**From:** Helle og Esben  
**Sent:** 21 May 2018 19:22:26 +0200  
**To:** René Mathiasen  
**Cc:** planogby;'Karin Hansen';'Henrik Kold';'Launy Lyng';'Charles Andersen';'Christiane Graversen';merete@rcfoto.net;'Flemming Thomsen';amriber53@gmail.com;'lajla knudsen'  
**Subject:** Ny høring af udkast til miljøgodkendelse af Outrup Biogas

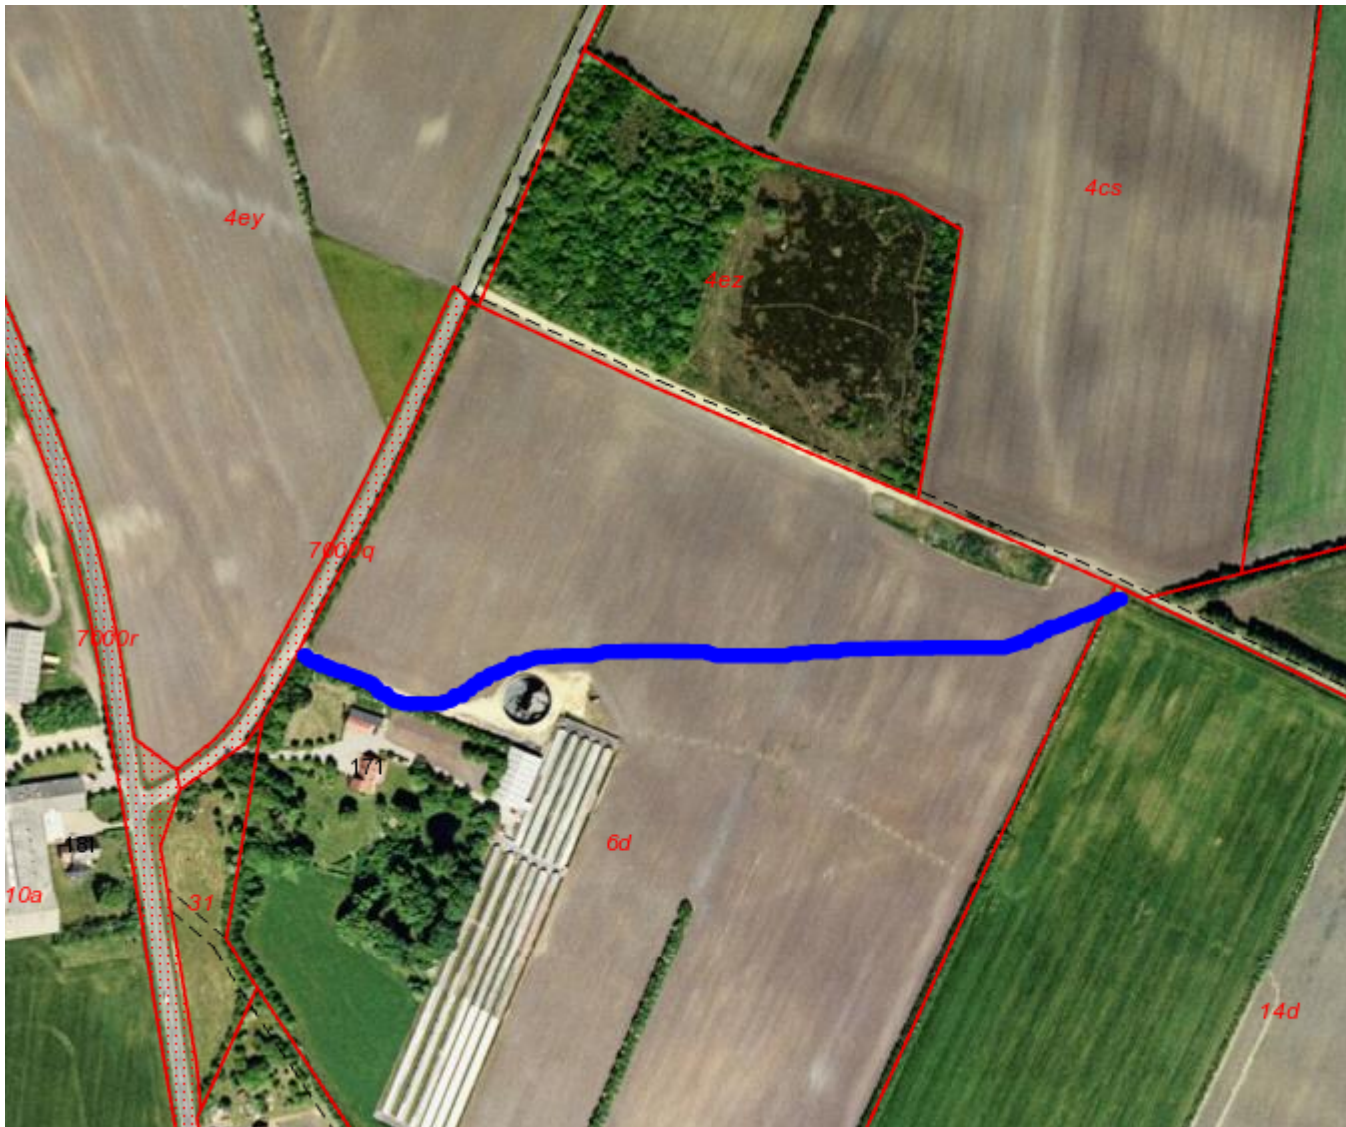
5. Projektet pålægges omgående at få afklaret eventuel brug af Anne Marie og Åge Ribers stykke af den planlagte tilkørselsvej. Outrup Biogas har fremsat utallige løfter om, at de vil genere os naboer mindst muligt med deres projekt. Flytningen af vejen, så Anne Marie og Åges naturperle (matrikel 4ez) beskyttes imod støj og trafikgener, er på den baggrund et logisk skridt. Vi foreslår derfor at starte vejen over fra Peter Nissen's gylletank og så fange den gamle grusvej øst for matrikel 4ez, som vist med blå her:

Det vil medføre færre omkostninger for projektet til at udvide Lundtangvej, da det bliver på et væsentligt kortere stræk.

Vi er bekendt med at projektet ønsker at hævde sin vejret til markvejen forbi matrikel 4ez inklusive at opgradere den. Den fremgangsmåde finder vi helt uacceptabel.
